Provincia di Modena

Atto numero 177 del 21/10/2022

OGGETTO: COMUNE DI FORMIGINE: SECONDA VARIANTE AL PIANO OPERATIVO COMUNALE CON VALORE ED EFFETTI DI PUA PER GLI AMBITI "ANSB2.1-ANS3.5 AREA EX MALETTI", "ANS3.8 VIA ERRI BILLÒ", "ANS2.3 VIA XX SETTEMBRE - VIA FOCHERINI", - "AUC3 VIA DEPERO", "RUR4 GOLF, ADOTTATA CON DELIBERA DEL C.C. N. 123 DEL 16/12/2021. AI SENSI DELL'ARTICOLO 4 L.R.24/2017; OSSERVAZIONI AI SENSI DELL'ART.35, L.R. 20/2000, PARERE IN MERITO ALLA RIDUZIONE DEL RISCHIO SISMICO DI CUI ALL'ART.5 L.R.19/2008, PARERE TECNICO IN MERITO ALLA VALUTAZIONE AMBIENTALE DI CUI ALL'ART. 5 LR 20/2000 E SS. MM. E II E LR 9/2008 (D.LGS. N. 152/2006 E S.M.I.).

ISTRUTTORIA DEL SERVIZIO PROGRAMMAZIONE URBANISTICA, SCOLASTICA E TRASPORTI

Estratto Tav.1a PSC "Schema strutturale di assetto territoriale"

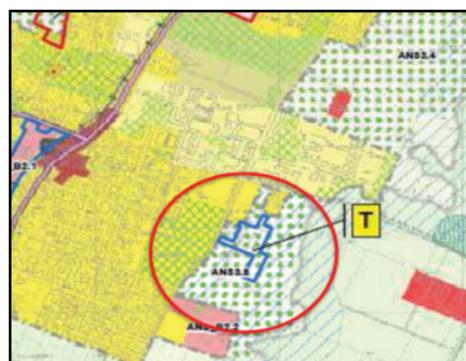
Oltre a ciò saranno cedute anche aree destinate alla realizzazione del percorso ciclo/pedonale adiacente al Torrente Cerca, per il nuovo Parco Fluviale, graficamente escluse dal perimetro del comparto attuativo vero e proprio e che ricadono in ambito AAP (agricolo periurbano).

Estratto PUA Planivolumetrico generale

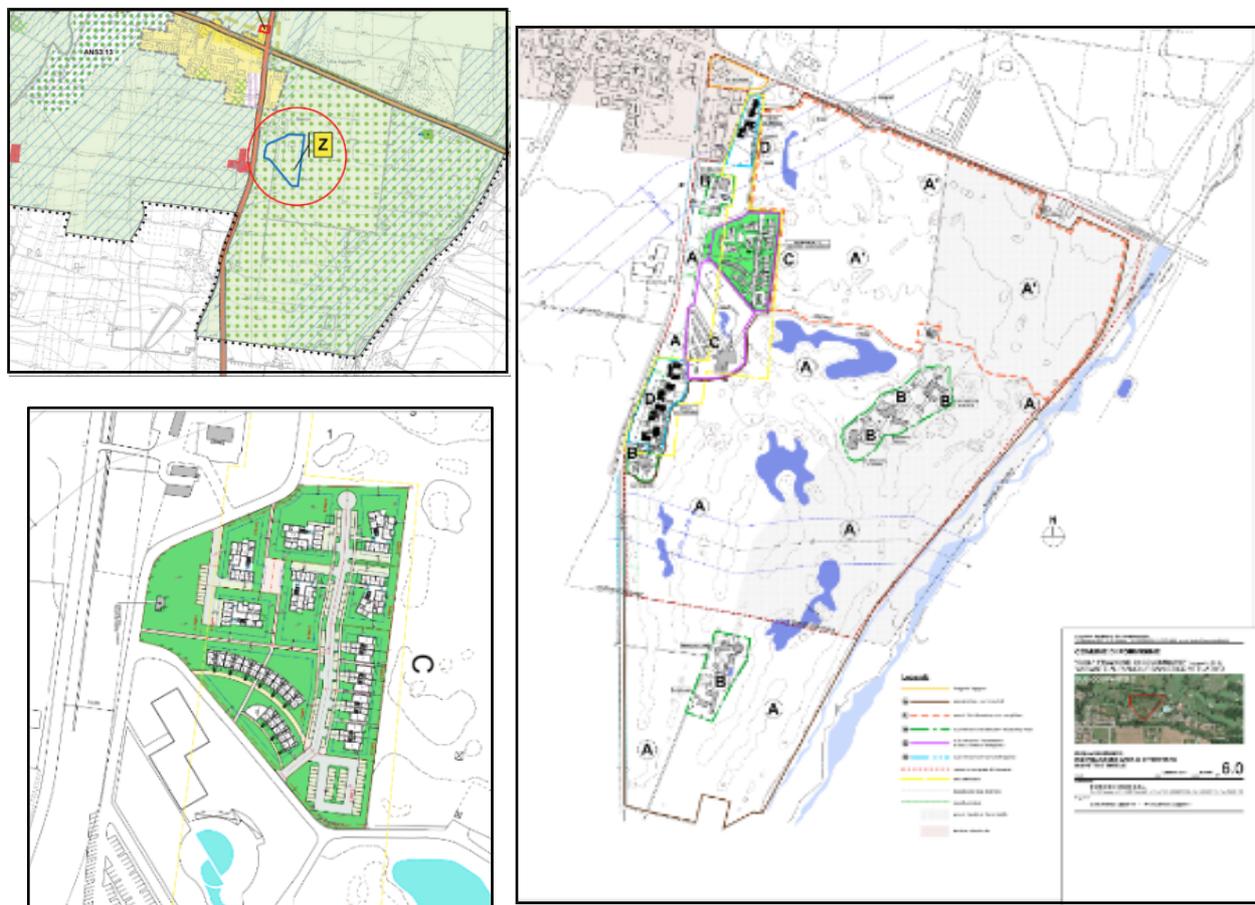
La RTA potrà svilupparsi per un massimo di 4 piani fuori terra, mentre gli edifici residenziali si svilupperanno su massimo 3 piani fuori terra.
